Dodatok č.1

k Zmluve o dielo zo dňa 05.12.2022

**Stavba: REVITALIZÁCIA BÝVALEJ PRIEMYSELNEJ
ZÓNY NA ŠÁVOLSKÉJ CESTE – BROWN FIELD
FIĽAKOVO III**

ZMENOVÝ LIST č.02

PŮDORYS SLOUPŮ

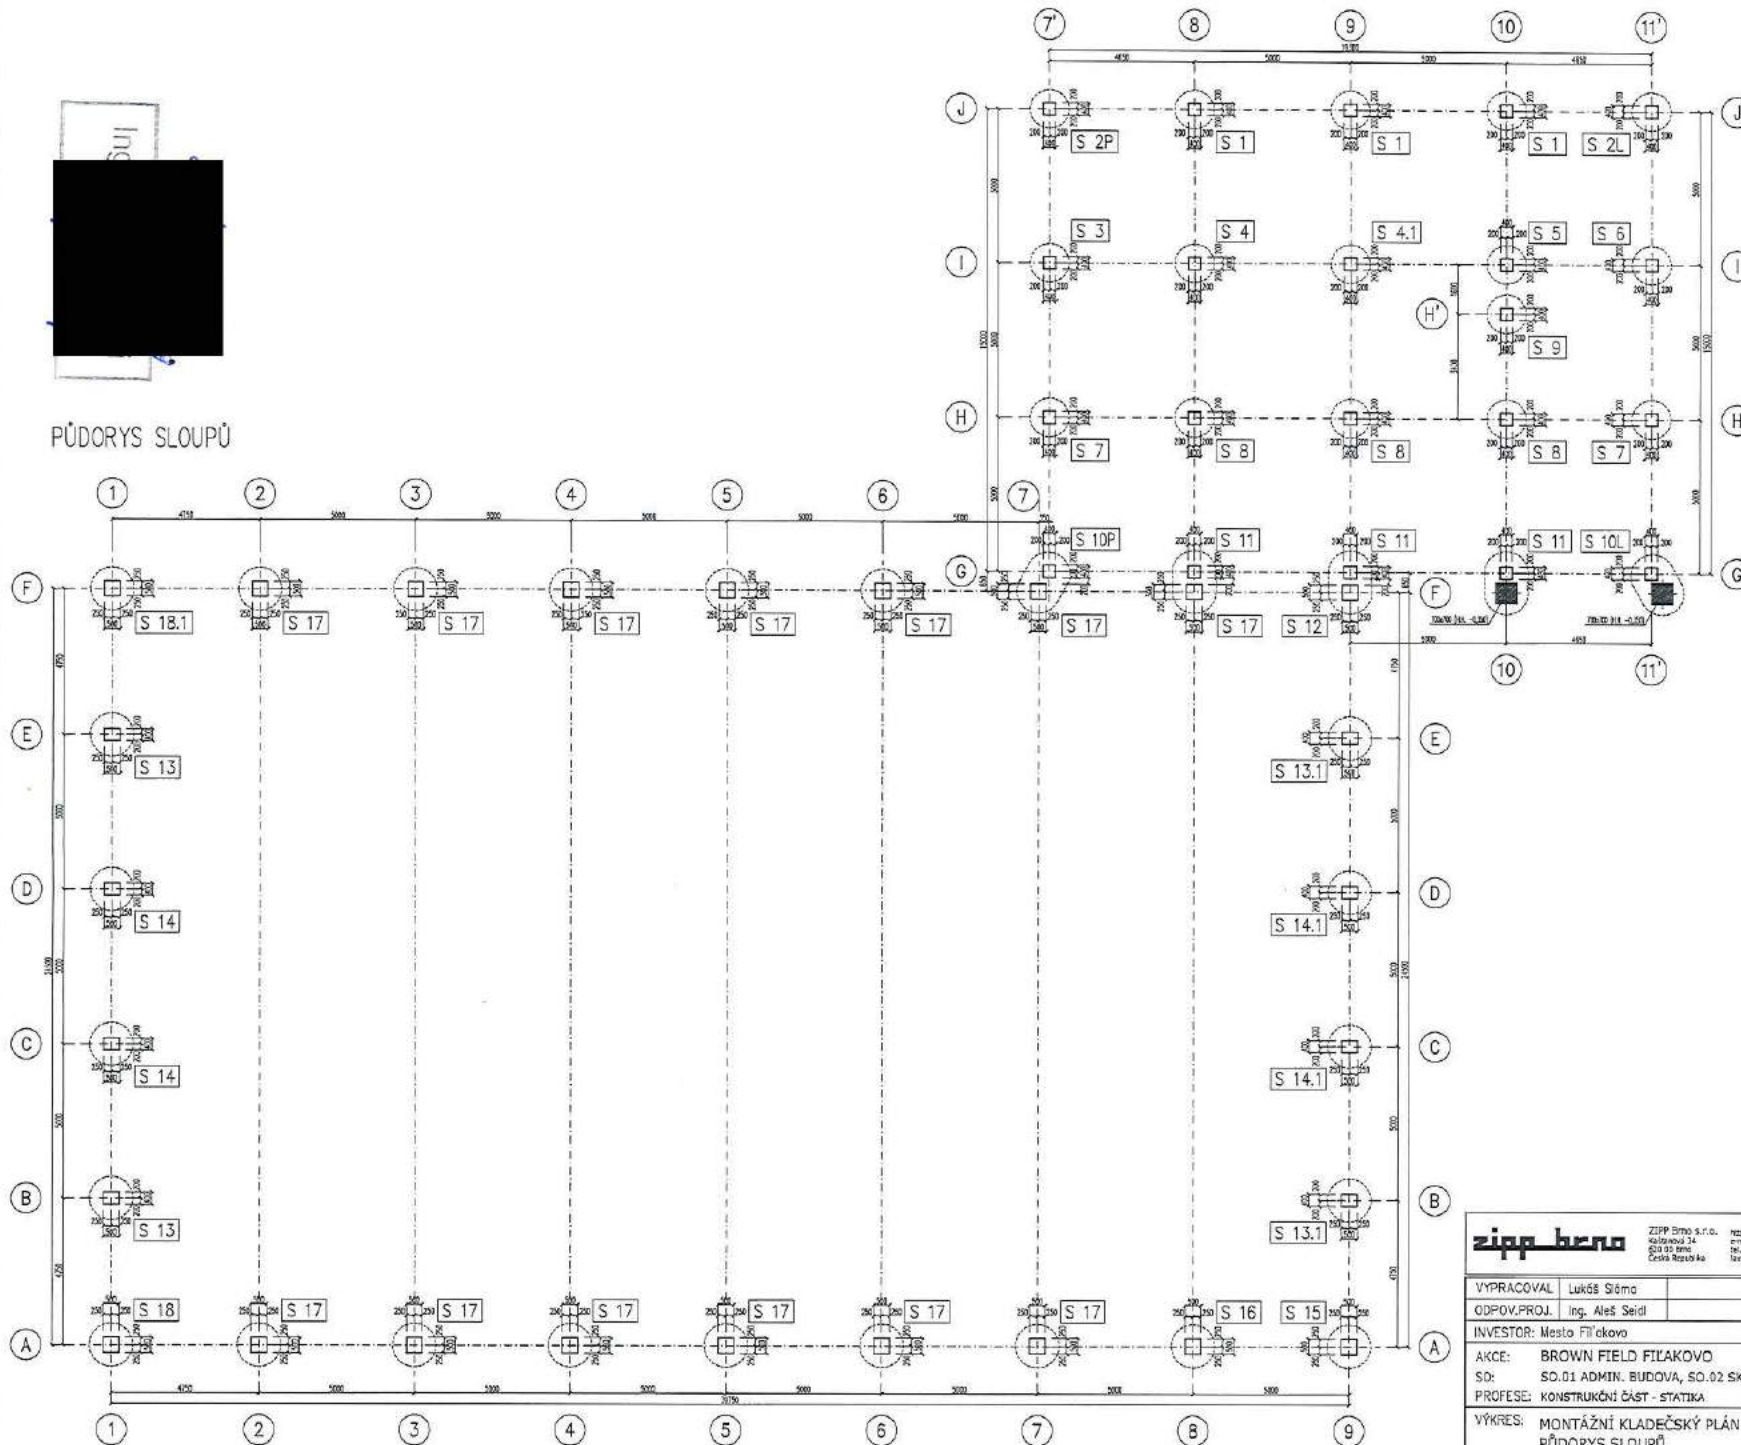
Zmena prierezu (zjednotenie) stĺpov Haly_SO_02 v polohe 1/B-E a 9/B-E na rozmer 400/500.mm
Zámenu pôvodného strešného „I“ nosníka za dvojicu prievlakov – tak ako v osi 1. Dvojica prievlakov je navrhnutá pre pokračovanie montáže strešnej konštrukcie Haly_SO_03
Doplnenie oceľových kotevných prvkov KZ1 v polohe F/10+F11 zabudované do ŽB hlavice piloty – pre ďalšiu montáž stĺpov Haly_SO_03

Dôvod zmeny: Úprava statického riešenia nosnej konštrukcie z dôvodu nerealizácie objektu SO 03, doplnenie oceľových prvkov KZ1 do ŽB hlavice piloty z dôvodu nutnosti pre montáž stĺpov Haly_SO_03

Jedná o zmenu prierezu (zjednotenie) stĺpov Haly_SO_02 v polohe 1/B-E a 9/B-E na rozmer 400/500.mm

Zámenu pôvodného strešného „I“ nosníka za dvojicu prievlakov – tak ako v osi 1.

Dvojica prievlakov je navrhnutá pre pokračovanie montáže strešnej konštrukcie Haly_SO_03

Ďalej sú do návrhu zapracované aj oceľové kotevné prvky KZ1 v polohe F/10+F11 zabudované do ŽB hlavice piloty – pre ďalšiu montáž stĺpov Haly_SO_03

S technickým riešením súhlasíme.

K danému návrhu nemáme pripomienky.

Zo statického pohľadu je zaslane riešenie v poriadku je len nutne nové reakcie zo stĺpov zohľadniť v návrhu pilot.

Z hľadiska objemu betónu je dane riešenie optimálne a nenavýšuje objem žb prefabrikovanej konštrukcie.

POHLÉDY NA KONSTRUKCI

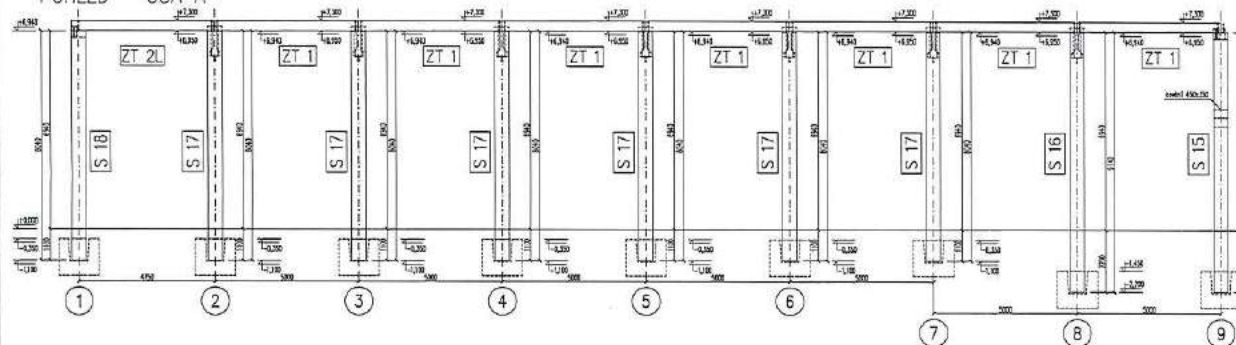
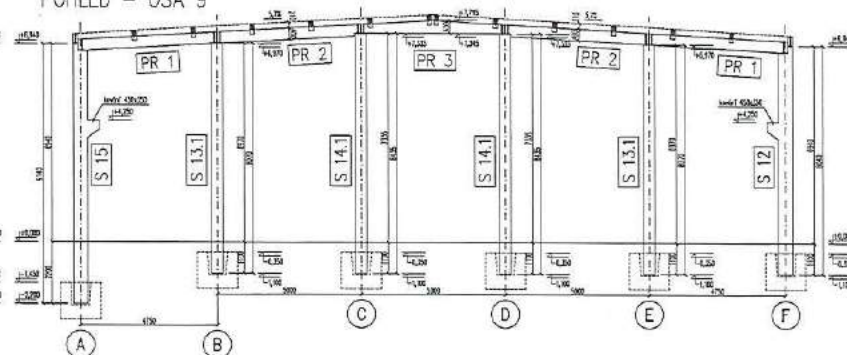
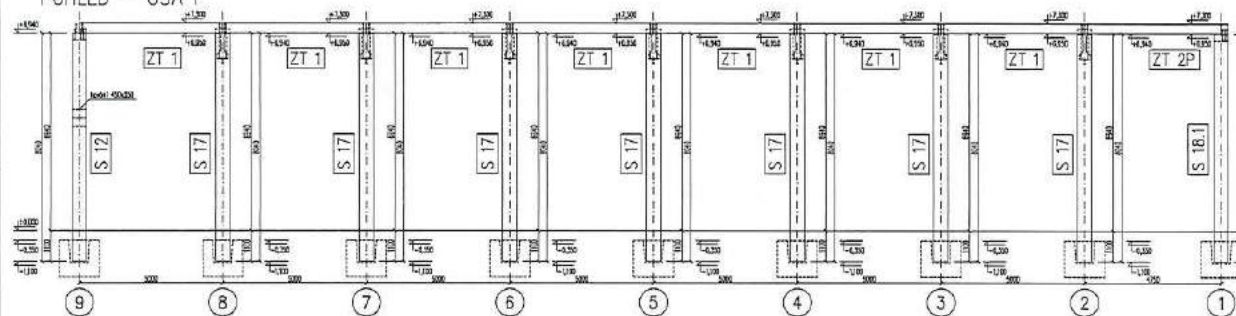
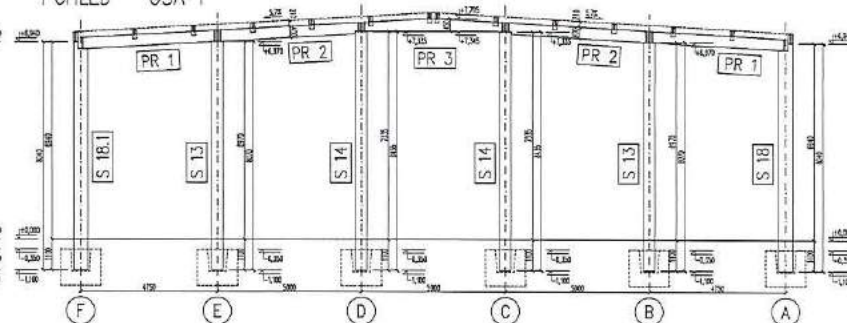
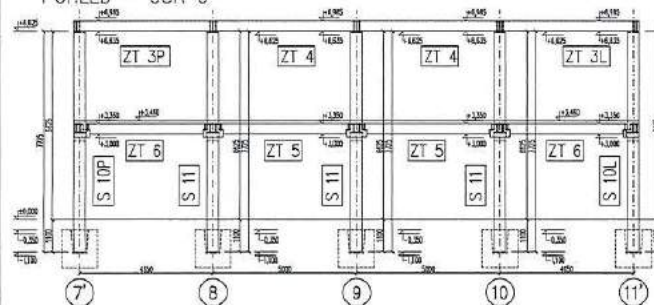
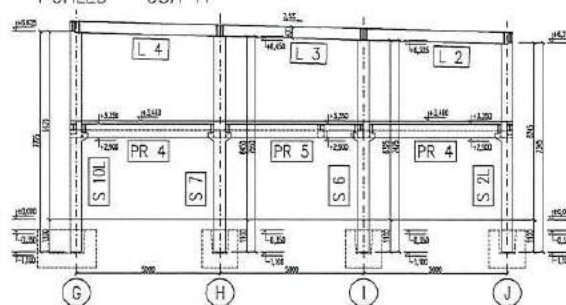
Toto riešenie zabezpečuje aj dodržanie geometrie + kotvenia obvodového sendvičového plášťa v osi 9

CEMENTOVÁ STABILIZÁCIA SO-01 $\equiv 300\text{m}^2$

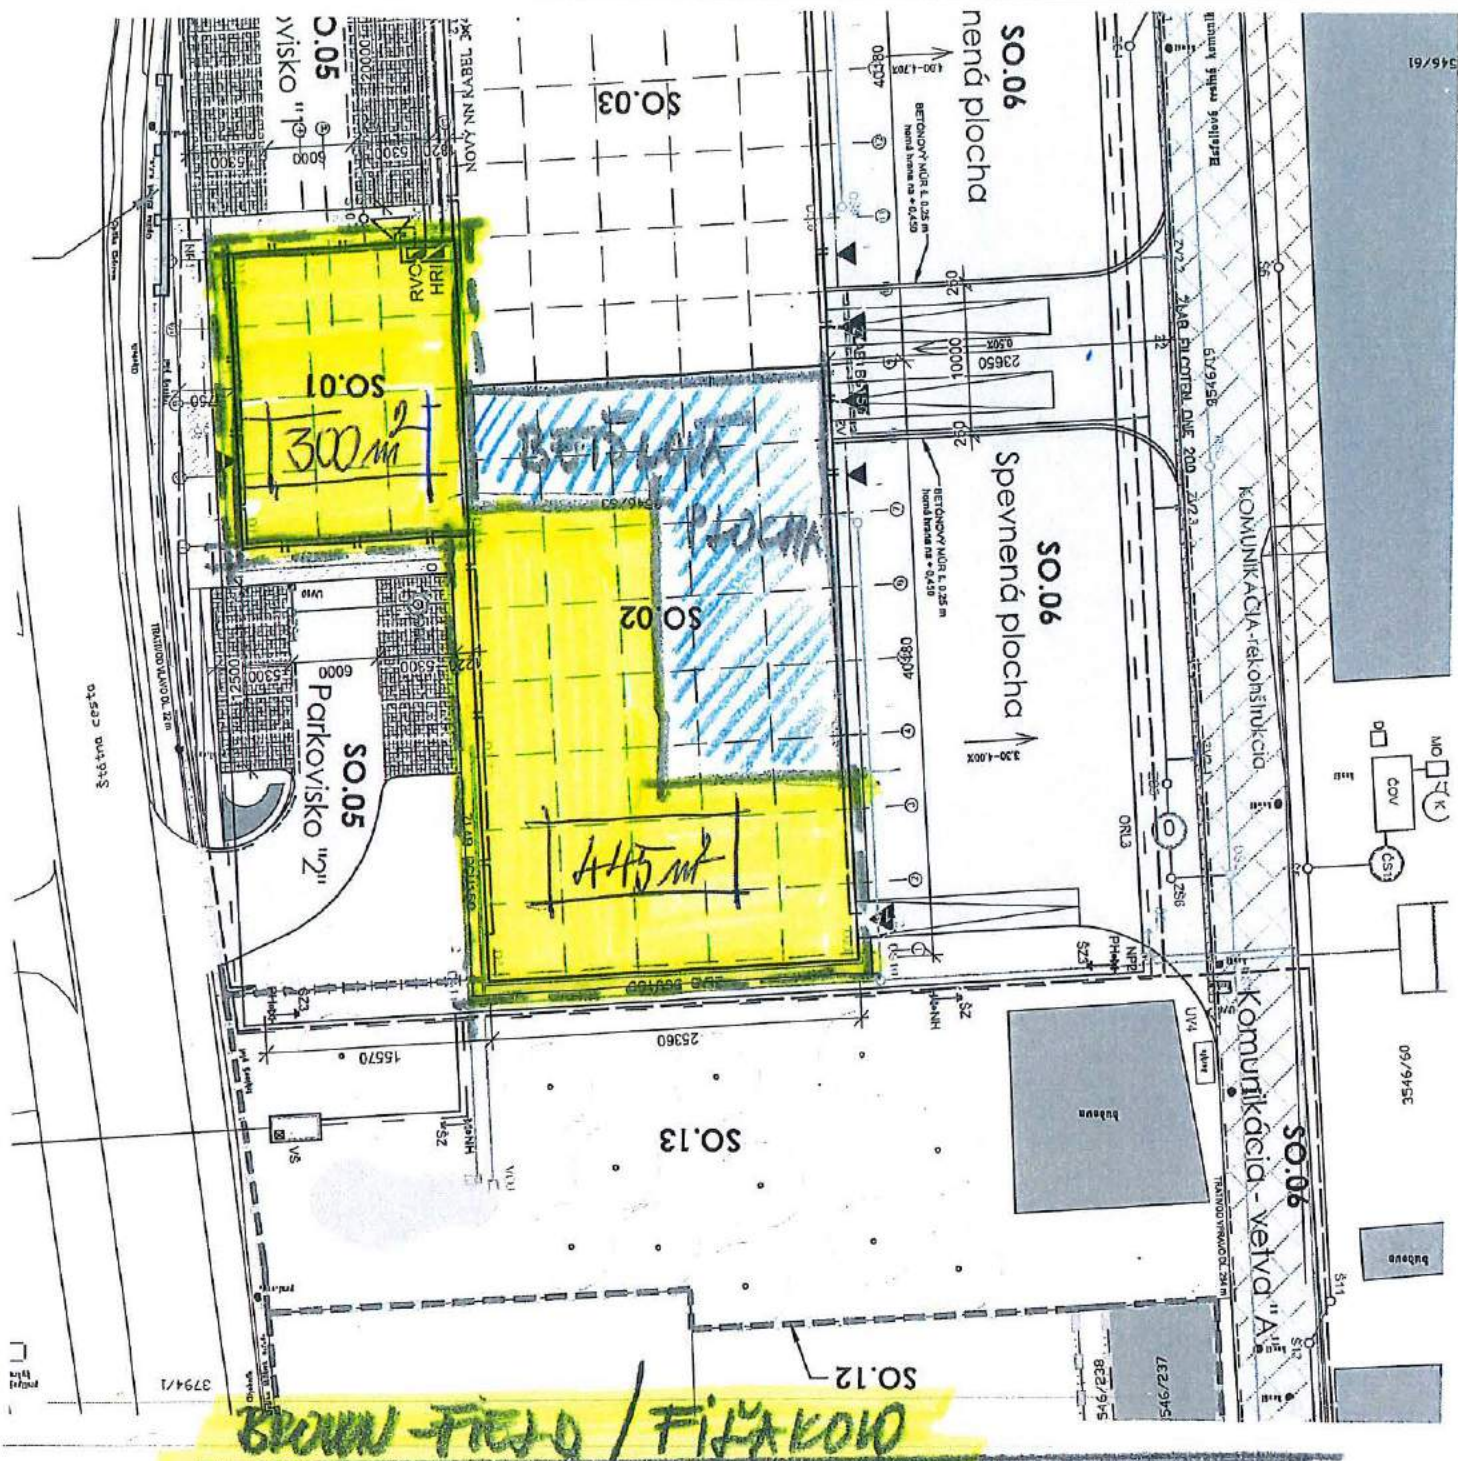
Výmena neúnosného podlažia v zmysle geotechnického posudku

Zmena receptúry zemnej stabilizácie v zmysle geotechnického posudku
